六ヶ所村風力発電所 1-3号機 タワー破損事故について

【設置者】 日本風力開発ジョイントファンド株式会社
【みなし設置者】 イオスエンジニアリング&サービス株式会社
2023年12月04日

補足: #18WGの委員質問事項への回答

図 補-1 亀裂起点の余盛形状

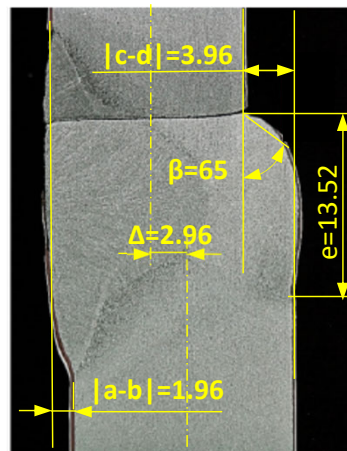
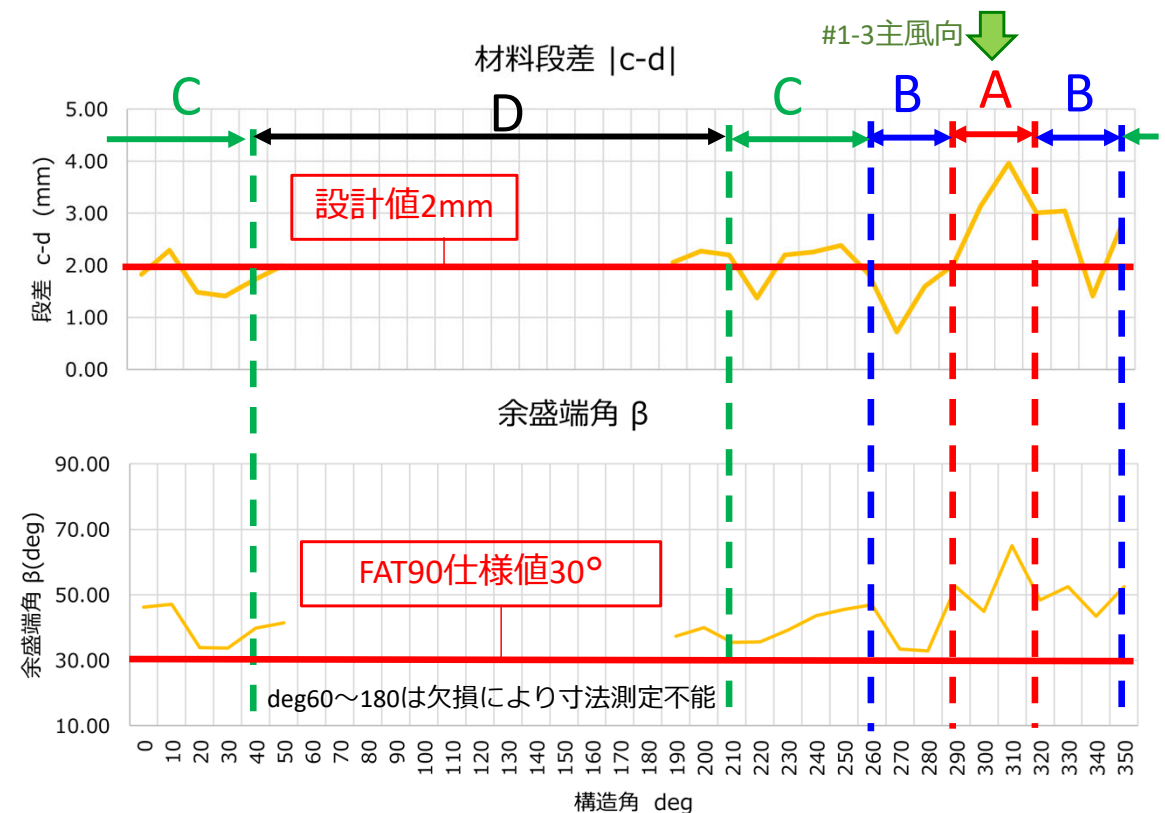
(1) フランク角と事故原因の関係

【質問】 報告書の中では亀裂の進展の有無で事故の有無を検討しているが、フランク角が直接的な事故原因になったのか確認できたのか。

【回答】 今回のご報告にある通り、その後の溶接線計測結果(六ヶ所村WF1-3号機、4-2号機、他社製風車等)から、亀裂の起因は、「食い違い段差」であり、食い違い段差により、食い違い段差による作用応力の増加及び溶接形状不良(溶接端角増大)が引き起こされたことが確認できました。 製缶溶接時に発生した食い違い段差により、設計値で板厚差2mmであった内面段差が、亀裂起点では4mm程度となっており、内面溶接時に大きな溶接端角を生じさせる原因となったと推定しました。

図 補-2 型式認証

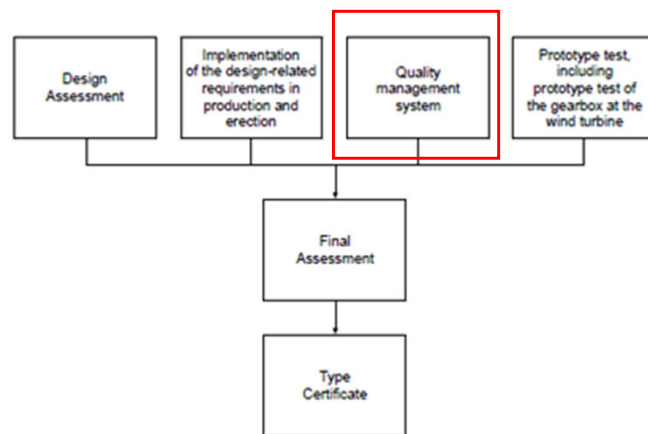
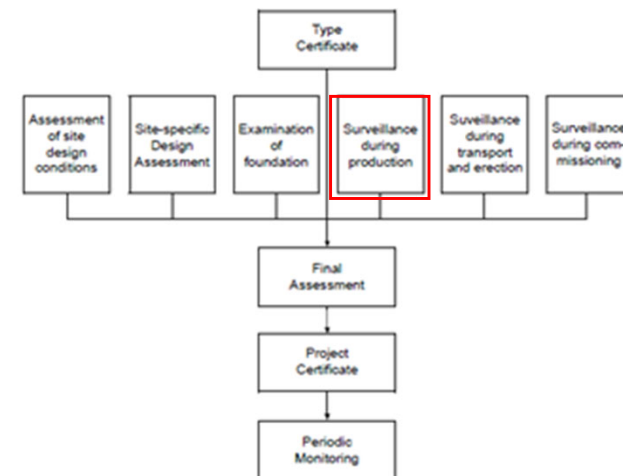
(2) 仕様逸脱溶接形状対応

- ◆GE1.5sの仕様に沿っていない溶接となっていることについて、今後どのような形で品質を確保していくのか。
- ◆製造時に非破壊検査で亀裂を検査することも有益だが、製造プロセスの管理によって、品質を確保する方法もあるのではないか。

現在は風車建設のために型式認証の取得が工事計画届の審査に通常必要とされており、型式認証プロセスに基づき品質体制の確認を行うことになっています(図1)。さらに上位のプロジェクト認証では、製造(工場)サーベイを受けることとなります(図2)。製造サーベイプロセスでは、必要な製造プロセス管理・出荷前検査を実施することとなっております。今回の事故調査結果を踏まえ、今後は認証取得に加え以下の対応を行う必要があると考えています。

- ・ 製造設計図面並びに仕様が、タワー基本設計と合致していることを確認し、その内容を記録に残すこと。
- ・ 検査について、溶接後或いは出荷前検査時に余盛形状と食違い段差をはじめとする品質担保のために重要な箇所の検査項目を加える。

図 補-5. Paris則による疲労亀裂進展時間

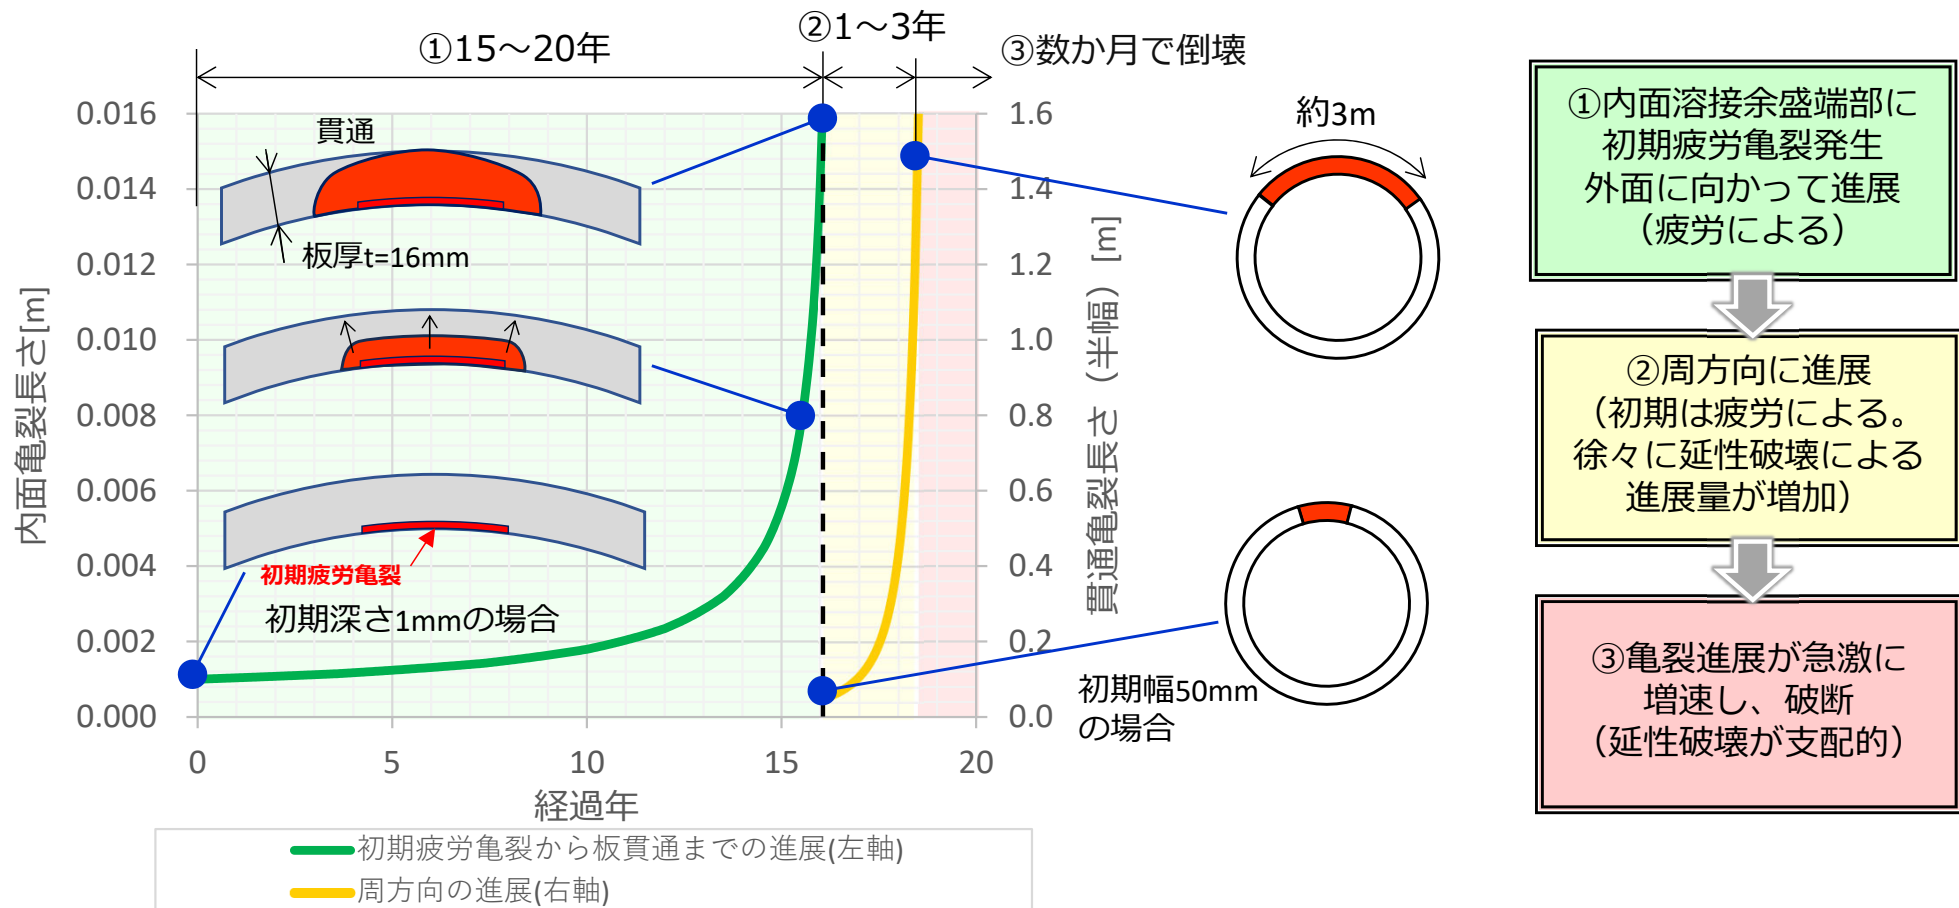
(4) 過去風による累積疲労検討

[質問] 約20年間の累積的疲労により損傷に至ったのか確認してほしい。

[回答] 食い違い段差および溶接余盛形状による応力の増加を考慮すると、GE設計での20年間での疲労強度尤度およびGLガイドラインで考慮されていた安全率を超過し、これにより疲労損傷が発生した可能性があります。今回の報告でご説明したとおり、計算上での亀裂進展速度については、材料試験とパリズ則で推定いたしました。また、該当号機および比較として他サイト風車にて、実風況による消費寿命評価を実施しました。

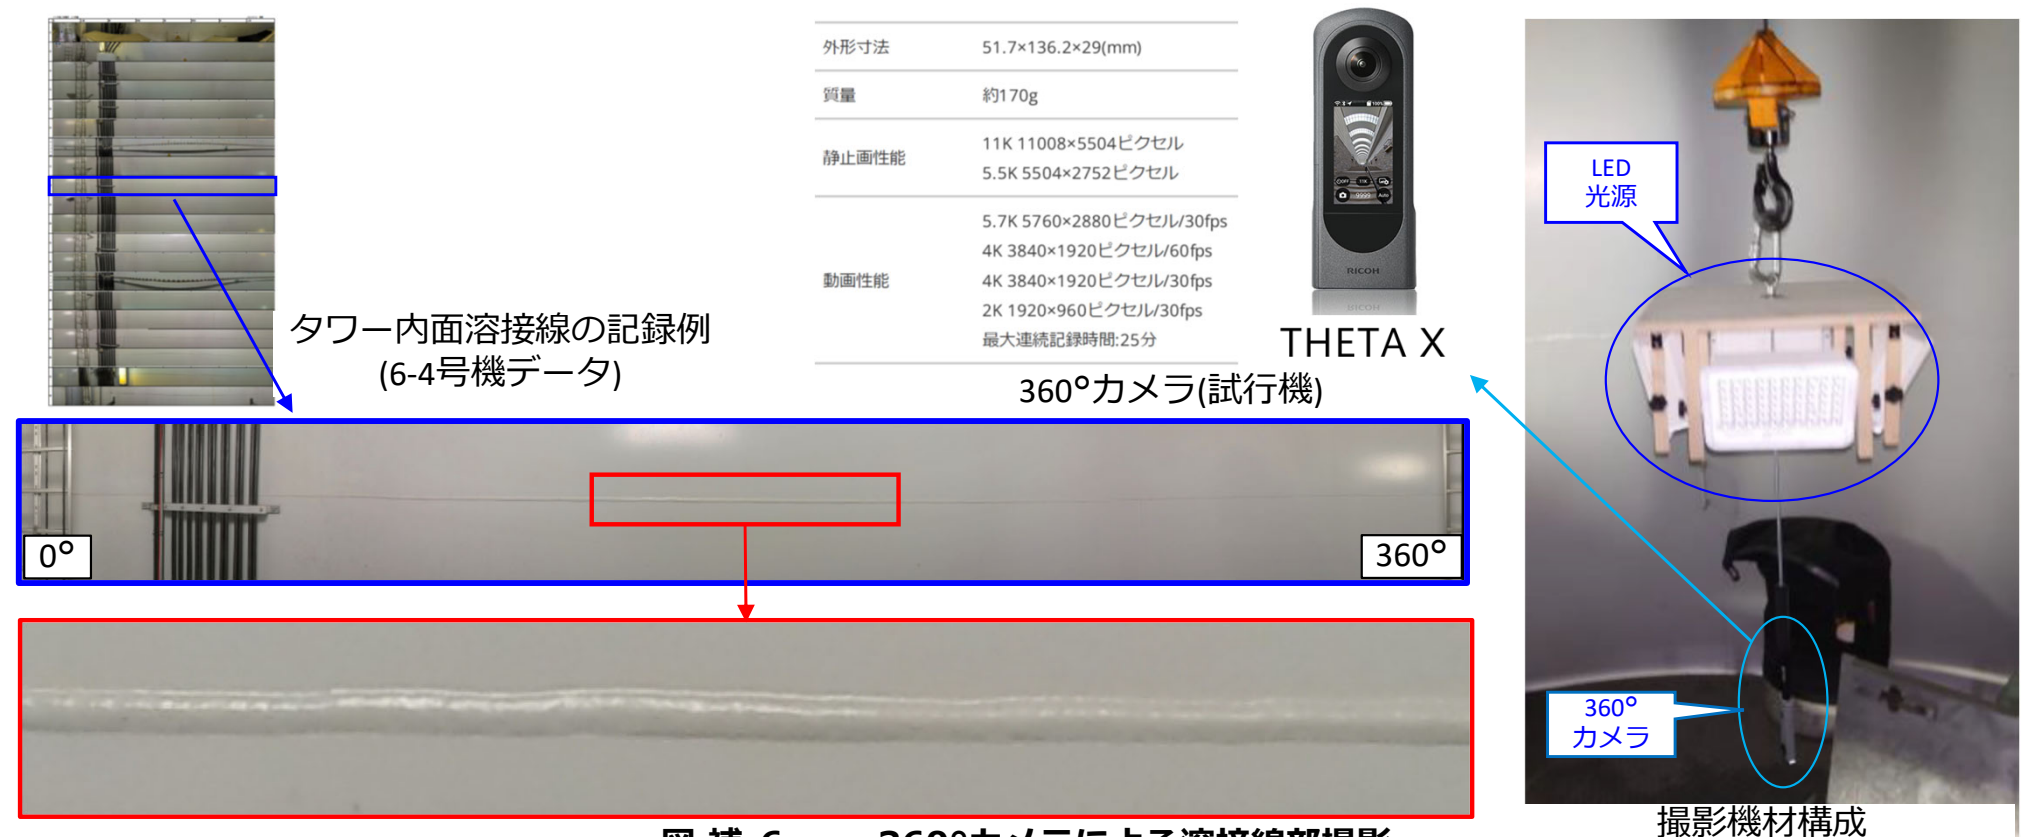
(5) 亀裂発生号機の運転可否

【質問】 製造の不備がある可能性があるのではないかと。品質条件を満たしていない風車を運転してよいのか？亀裂が入っているのに運転するのか。タワーは主要構造物で、亀裂が入っていたら修繕せずに運転してよいのか。

【回答】 今回の報告でご説明したとおり、基本設計には問題がなく、亀裂発生・進展の起因は製造時の品質管理に起因する「食い違い段差」であり、それが主風向の第④節にあったことと判明しました。亀裂進展速度についても、貫通亀裂後は1~数年で倒壊に至ると推定しており貫通亀裂については運転停止・撤去が妥当と考えています。現在、内面亀裂が存在する号機はございませんが、内面亀裂発生確認のための点検方法を立案し定期点検実施しており、初期の内面亀裂が発生した場合においては、溶接補修(現在JSWにて施工方法検討中)および経過観察を実施することを検討しています。

図 補-8. 改善策の分類

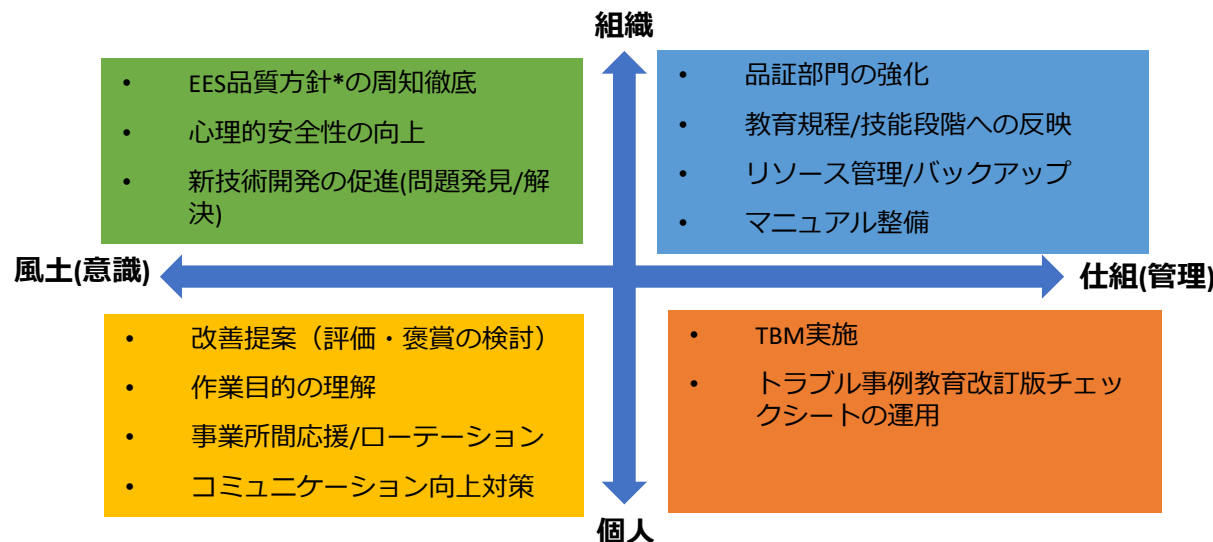
(7) なぜなぜ分析

[質問] 保全についてまだ十分にまとめられていない。知見がなかったとあるが、なぜそう思ったのかなぜなぜ分析をしっかりとやっていただきたい。点検員のリスク意識がなかったからでは？**今回の件についてはこの対策で対応できるが、別の事象では対応できないと考える。**チェックを実施した人員が、何も思わなかったのか、不安に思いつつも上申しなかったただけなのか。心理的安全性。不安に思った時に誰かに相談する雰囲気を作れているか。なぜなぜ分析の結果を追跡して、他の事象につながる解決策を作り出してほしい。

[回答] タワー発錆の見落としについて、5月15日～7月27日の期間にて、管理者延べ36人(7回)・実務者延べ36人(7回)・技術員延べ人(7回)のなぜなぜ分析を実施しました。その結果を類似事故（これまで発生していない事故）の再発防止も想定し、風土・意識、仕組・管理の観点で区分し、組織レベルから担当レベルまで、改善を図る対策を検討し、一部を実施し、今後も継続します(詳細は参考資料(3)参照)。

なぜなぜ分析の結果、多くの項目の根底にあった心理的安全性欠如(組織・個人)については、外部講師による研修を9月26日に実施しました。初回の受講は管理職を主体としたメンバーとし、以後は社内「教育センター」と、外部講師の助力により教育計画に組み込んで恒常的に実施していきます。
